Lausunto Fingrid Oyj:n 400 kV:n voimajohto välillä Sipoo - Hausjärvi

Kirjallinen mielipide arviointiohjelmasta Fingrid Oyj:n 400 kV voimajohto välillä Sipoo – Hausjärvi.

HAUSJÄRVI-ANTTILA VOIMAJOHTOHANKE

Voimalinja Hausjärvi-Anttila 400 kv

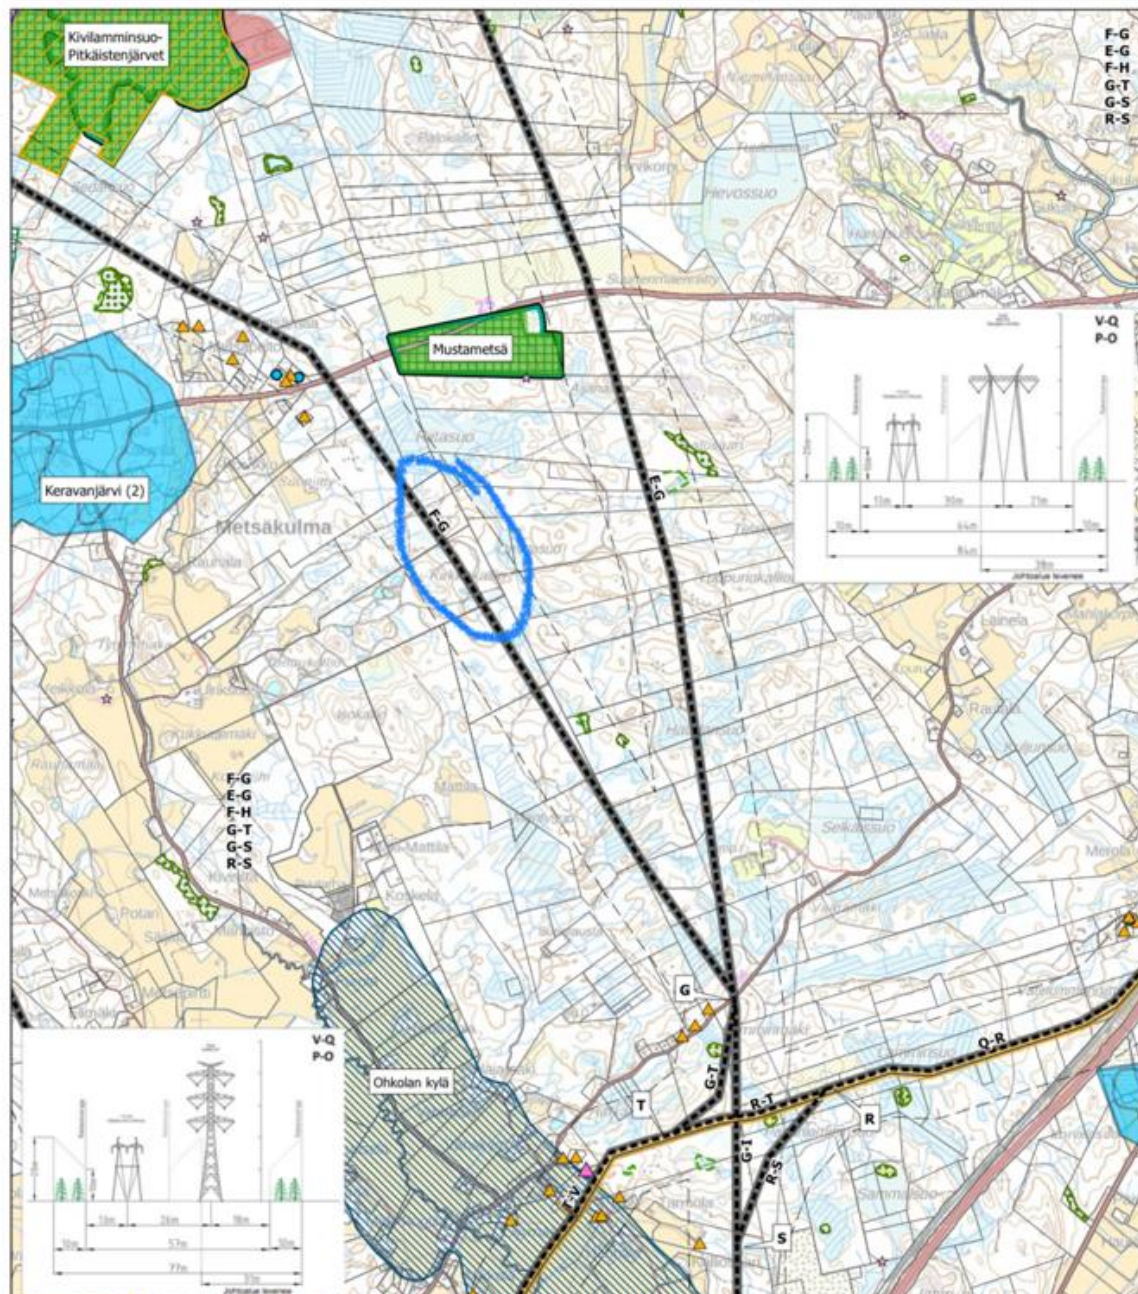
Mielipiteeni koskee kyseessä olevan voimajohtolinjan linjausvaihtoehtoa Ohkolan kylässä, Metsäkulman alueella, tarkemmin ympyröitynä kartalla 8/14, sivulla 2. Toivon, että voimajohtolinjaus voidaan toteuttaa jollain muista vaihtoehdoista.

Perustelut: Voimajohtolinjausvaihtoehto ylittää Kirkkokallio nimisen alueen, jonka ympärillä sijaitsee ainutlaatuinen yksityisen yrittäjän luonto- ja metsästysmatkailukohde. Yritys järjestää omistamallaan alueella mm. ohjattuja metsästystilaisuuksia sorsanmetsästysaikaan. Asiakkaina tilaisuuksissa ovat sekä yritykset että yksityiset metsästäjät pääosin Etelä-Suomesta, missä metsästystä on vaikea harrastaa. Apuna käytetään noutavia metsästyskoiria ja tilaisuudet järjestetään ohjatusti ja turvallisesti Suomen metsästäjäliiton ohjeita ja metsästystä sääteleviä lakeja noudattaen.

Alueen ylittävä voimajohtolinja on haasteellinen nimenomaan sorsastuksessa, koska haulikkoammunta suuntautuu ylöspäin. Tästä johtuen voimajohto saattaisi estää kokonaan metsästystapahtumien järjestämisen alueella, jota yrittäjä on kehittänyt vuosikymmeniä. Minulla on kokemusta tilaisuuksissa vuodesta 2009 alkaen ja alue on kehittynyt monipuoliseksi luontoharrastusalueeksi näinä vuosina.

Ehdotus väistön toteuttamisesta karttapohjalle piirrettynä liitteessä.

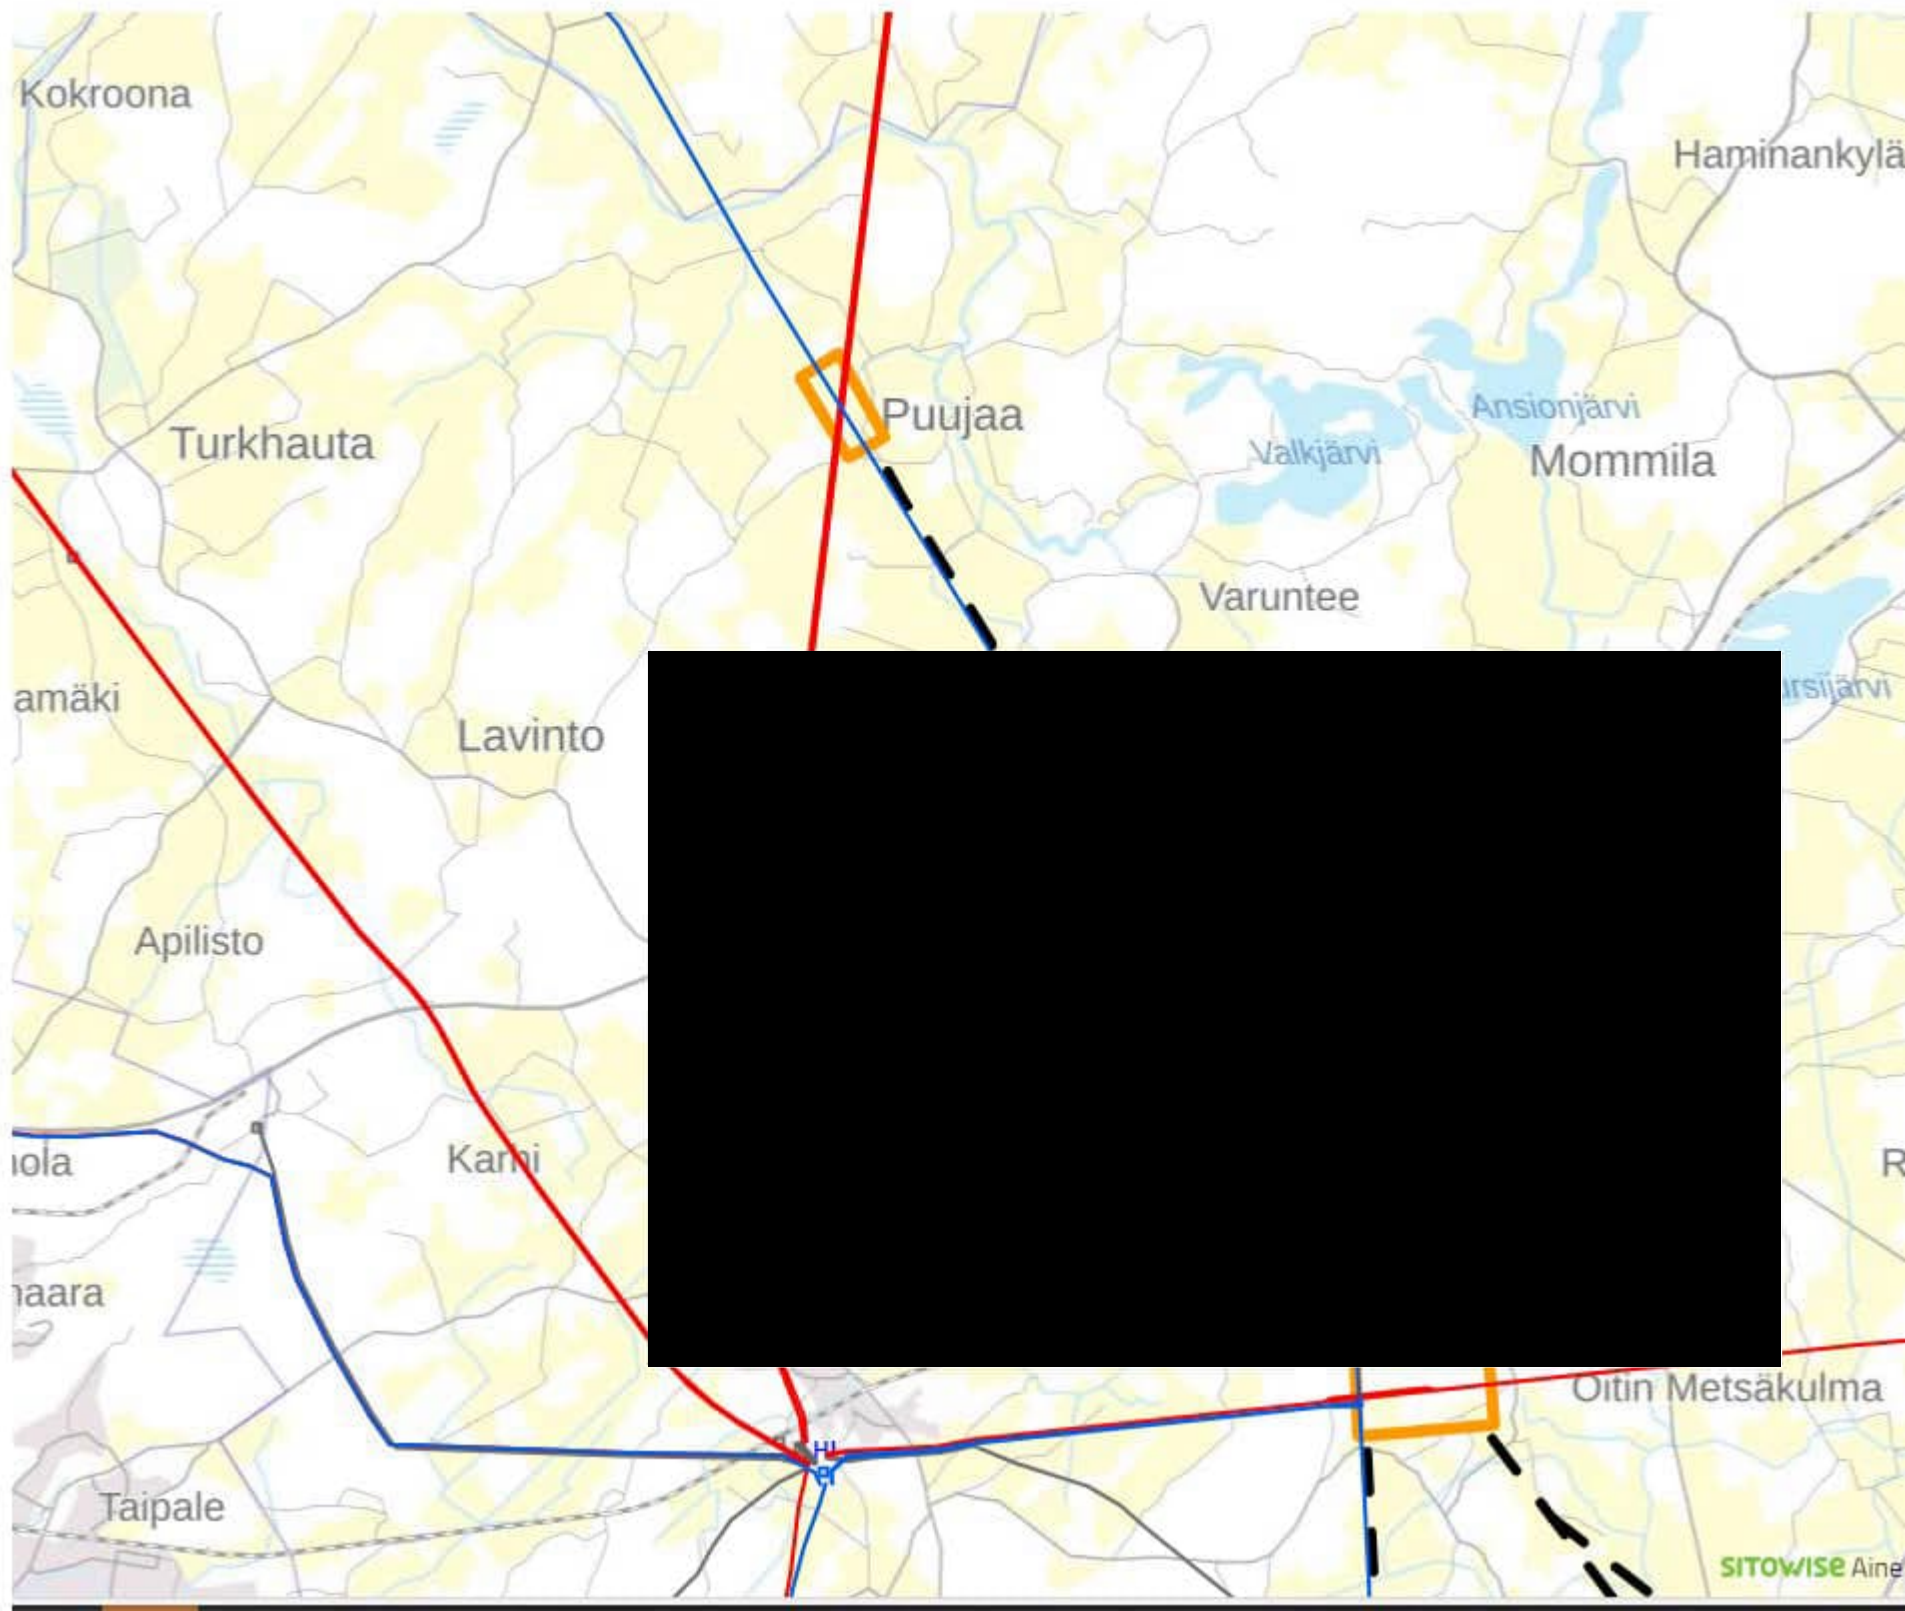
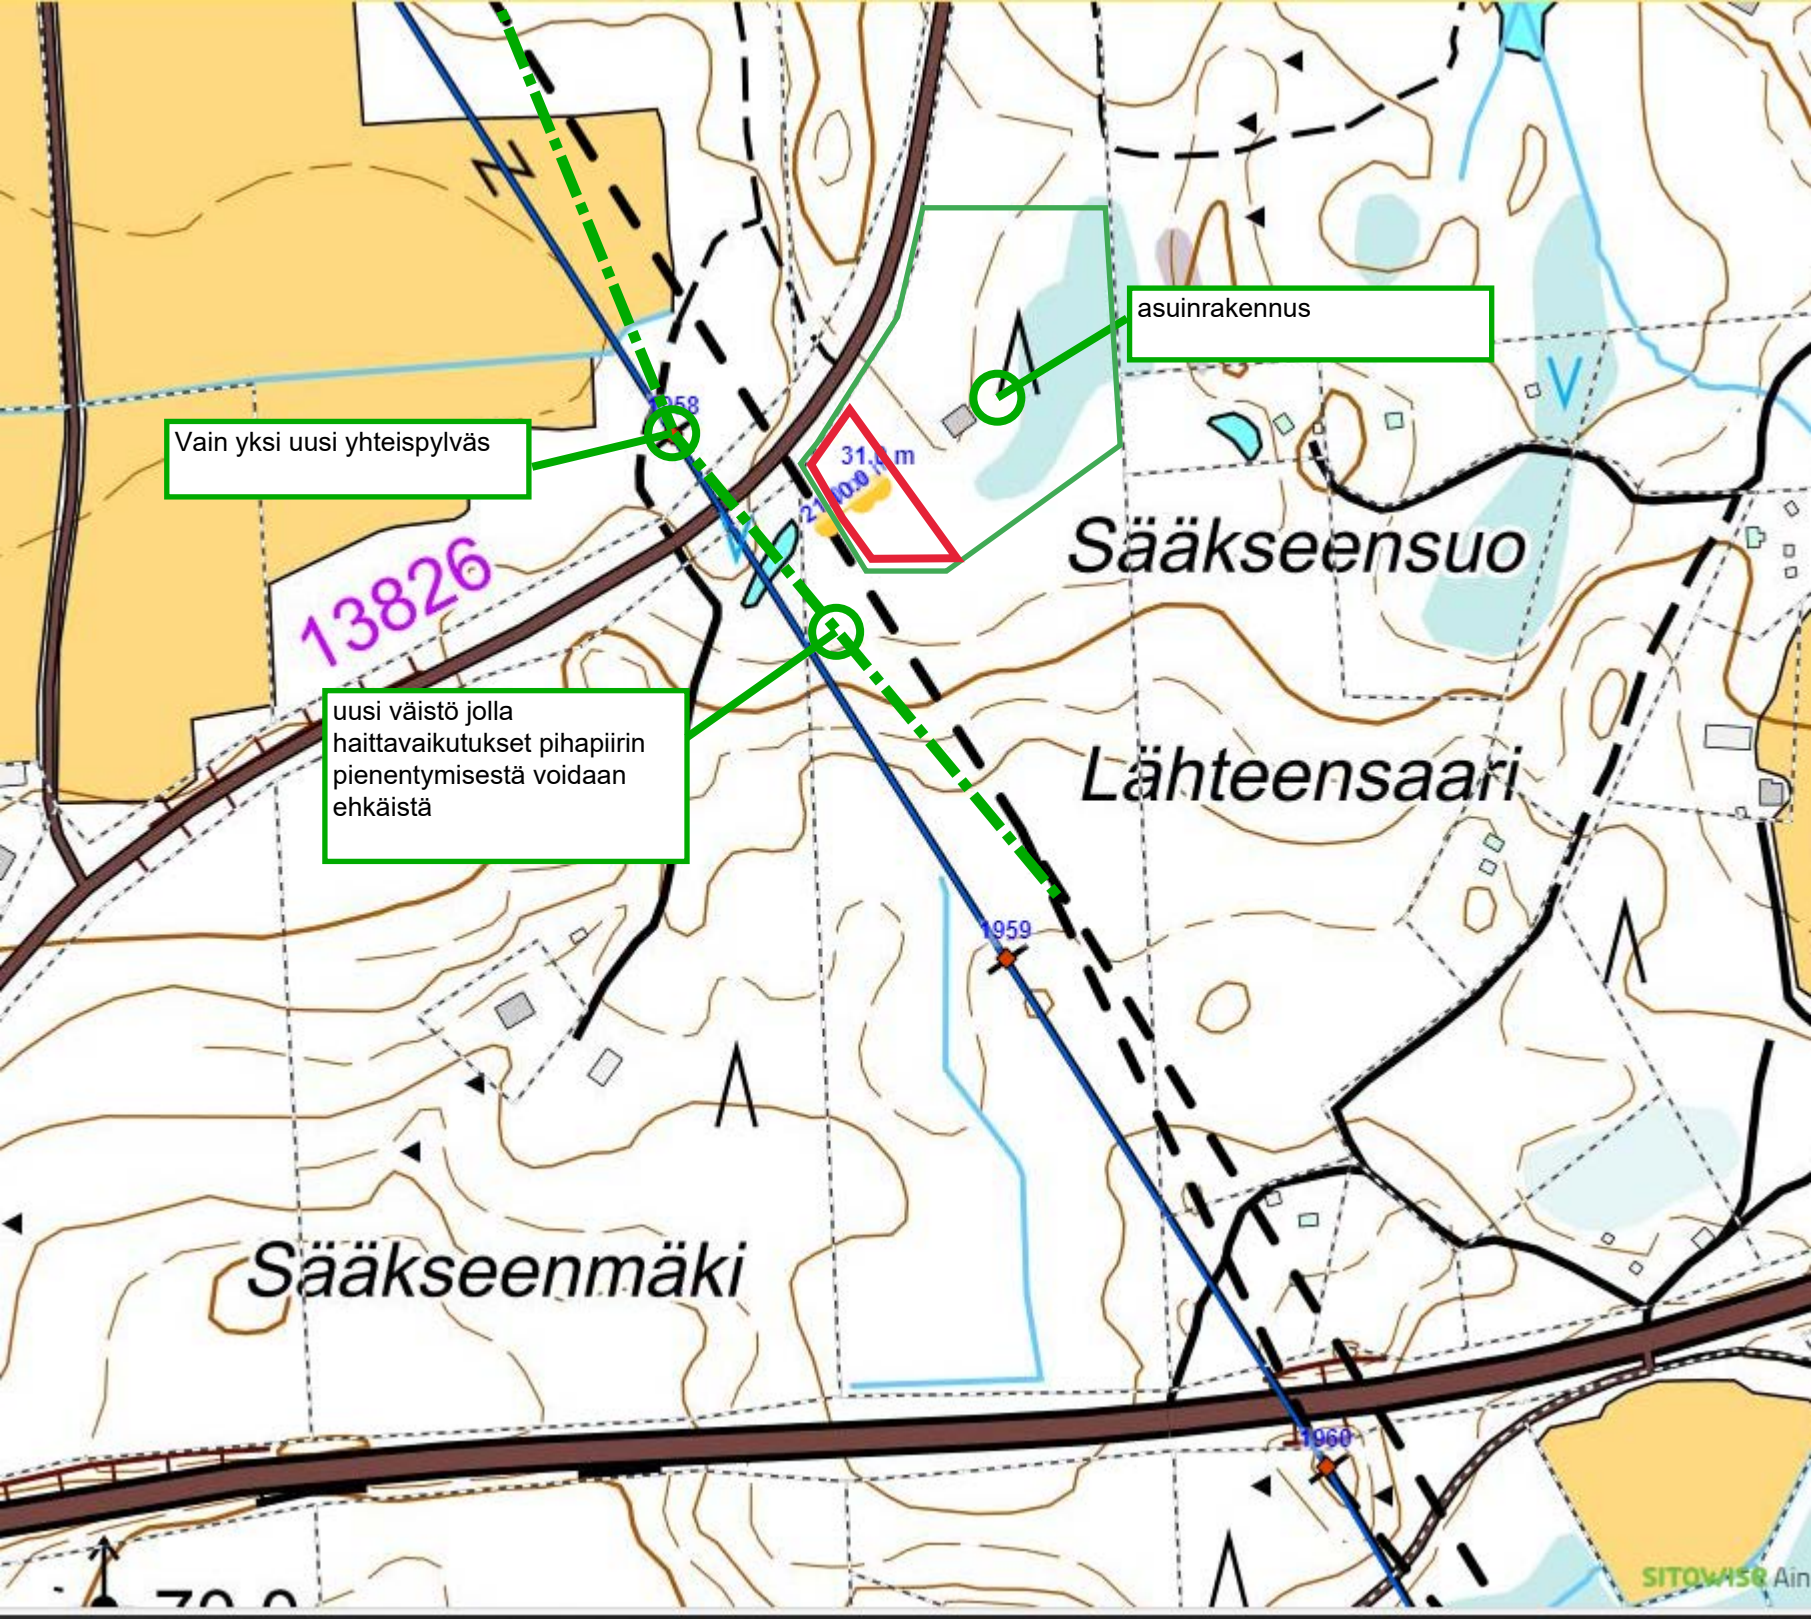
Kirjoitamme ilmaistaksemme huolestamme ehdotetusta uuden sähkölinjan rakentamisesta [REDACTED] [REDACTED] kiinteistön päälle. Uuden sähkölinjan kulkeminen nykyisen linjan itäpuolella vaikuttaa merkittävästi kiinteistöön.

Uuden sähkölinjan läheisyys johtaa kiinteistön markkina-arvon laskuun ja asumismukavuuteen pienentäen pihapiiriä merkittävästi. Sen lisäksi uusi linja-alue menisi harmaavesien imeytyskentän päälle.

Suunniteltu voimajohton paikka muuttaisi puistomaista kiinteistön ympäristöä, joka alun perin houkutteli rakentamaan kiinteistön sen nykyiselle paikalle. Uusi voimalinja tulisi niin lähelle kiinteistöllä olevaa asuinrakennusta että se veisi ison osan talon takapihasta ja muuttaisi maisemaa mikä heikentäisi asumiskokemusta, sekä alentaisi asuinrakennuksen arvoa huomattavasti. Samalla imeytyskentän ylläpitoon tulisi vaikeuksia.

Nämä tekijät huomioon ottaen pyydämme sähkölinjan sijainnin uudelleenarviointia kiinteistön kohdalla. Mikäli uusi sähkölinja tekisi väistön kiinteistön kohdalla vanhan linjan kautta se vähentäisi merkittävästi haittavaikutuksia.

Sähkölinja tullaan toteuttamaan kiinteistöämme ennen ja jälkeen tolppamallilla jossa uusi linja nostetaan vanhan linjan ”päälle”. Vaadimme tätä menettelyä myös meidän kiinteistöemme kohdalla. Sähkölinjan väliaikainen syötön katkaisu tullaan siis toteuttamaan joka tapauksessa. Näin ollen suunnitelmanne muutoksesta ei tule aiheutumaan lisäkatkosta sähkösyöttöön pyytämämme menettelyn johdosta.

Vain yksi uusi yhteispylväs

uusi väistö jolla
haittavaikutukset pihapiirin
pienentymisestä voidaan
ehkäistä

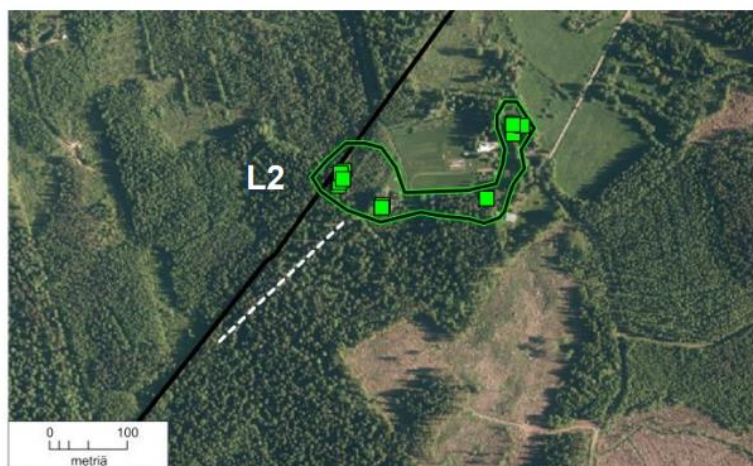
Vaihtoehto VE5:llä on lähes valmiina jo valmiiksi raivattu linjaväylä. VE5:llä uutta linjan tekoa puhtaaseen luontomaisemaan olisi huomattavasti vähemmän kuin muilla vaihtiehdolla. Olisi suotavaa käyttää valmiita väyliä mahdollisimman paljon, jotta uusien linjakäytävien ei tarvitsisi tuhota uusien alueiden luontoarvoja ja myös rakentaminen olisi kustannustehokkaampaa. Vanhat linjat ovat olleet paikallaan kauan ja ne ovat ohjanneet sen alueen rakentumista. Uusi 400 kV voimalinja on tähän vanhaan toteutettavissa pienemmillä muutoksilla ja näin uuteen maastokäytävään liittyvä luonnon tuhoaminen olisi minimoitu.

Kuva. Liito-oravan leviäminen VE1 alueelle on mahdollista,

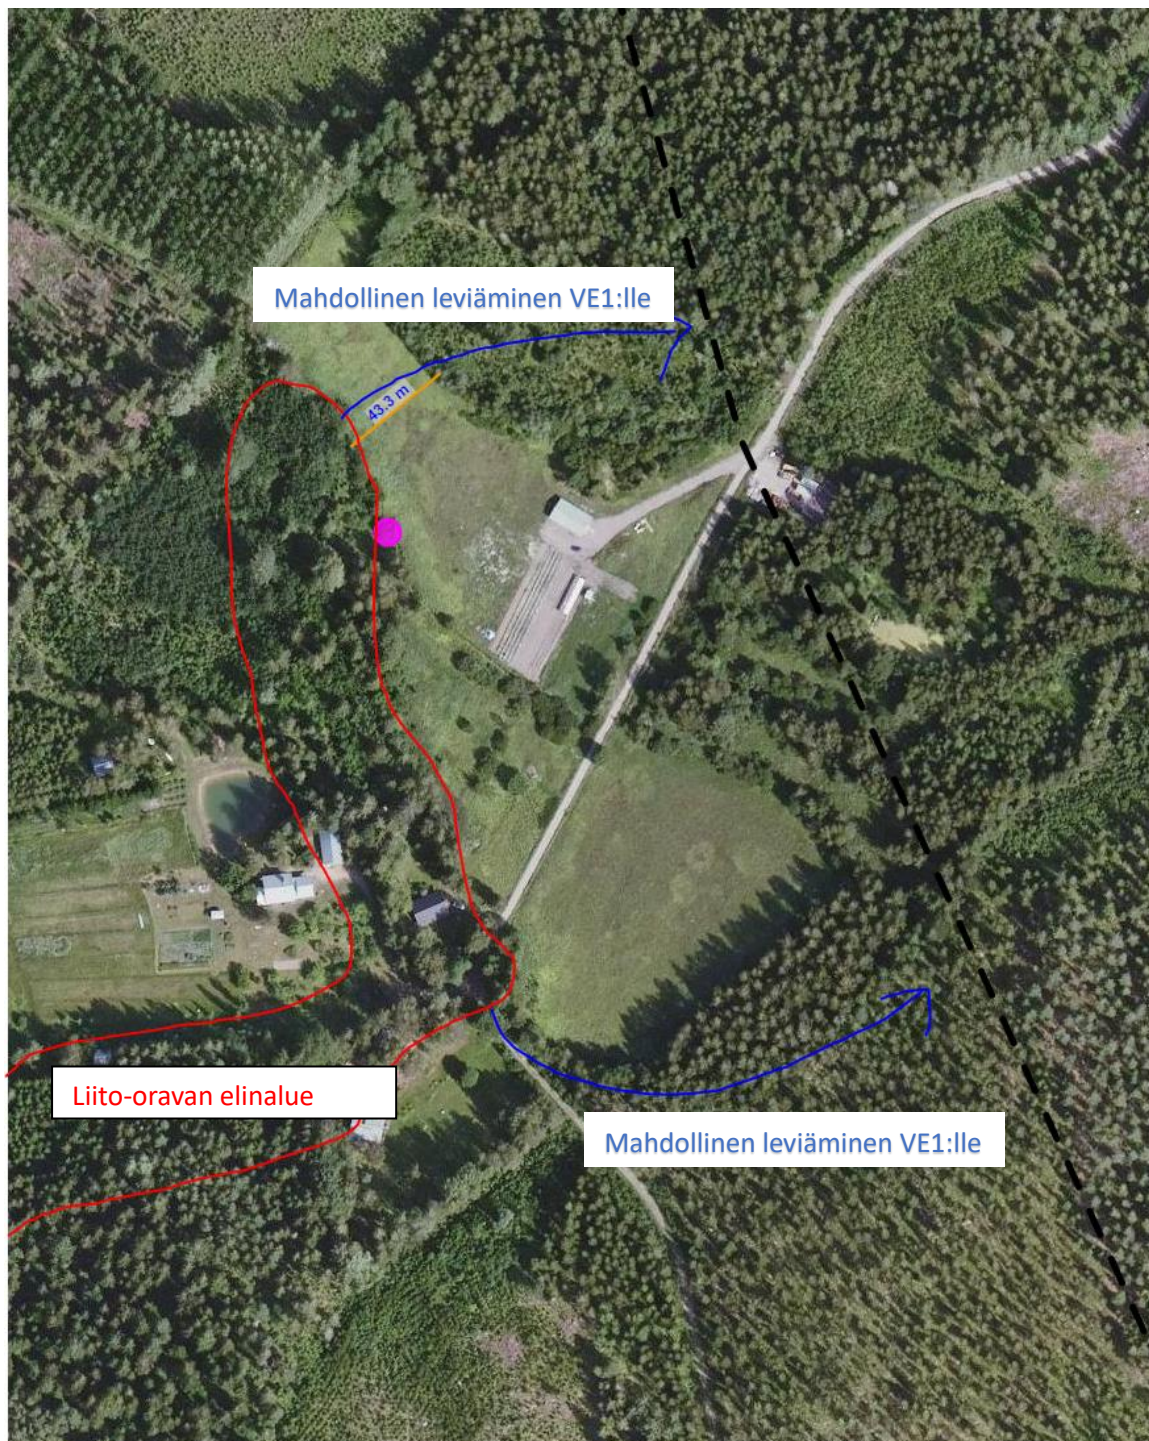
Liito-oravat:

Ohkolan yksi viidestä liito-oravan elinalueesta sijaitsee 160 m päässä linjavaihtoehdosta VE1. Alueella on runsaasti liito-oravahavaintoja. Liito-oravat leviävät elinympäristössään, koska poikaset etsivät omat elinalueensa läheltä. On täysin mahdollista, että ne ovat jo linja VE1 alueella, koska ne pääsevät sinne leviämään puustoyhteyden avulla.
